Postscooter bagagebærer modifikation

PGO

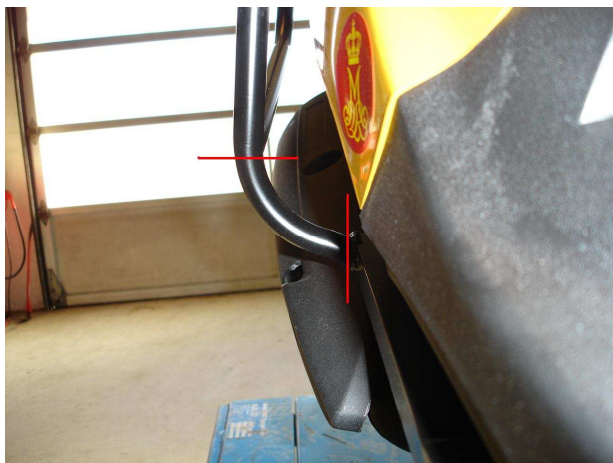
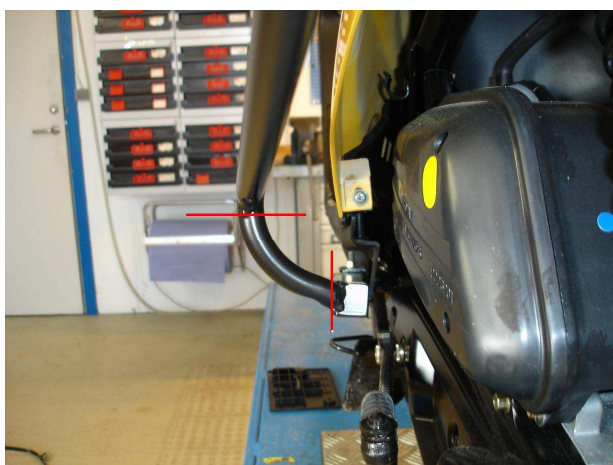
Afmontér højre og venstre side bagagebærer.

Bagagebærer skæres med vinkelsliber ved rød markering på billede.

Øverst skæres ca. 5 mm. fra svejsning

Nederst skæres så tæt på firkant jern som muligt.

Svejsning på firkant jern slibes bort.
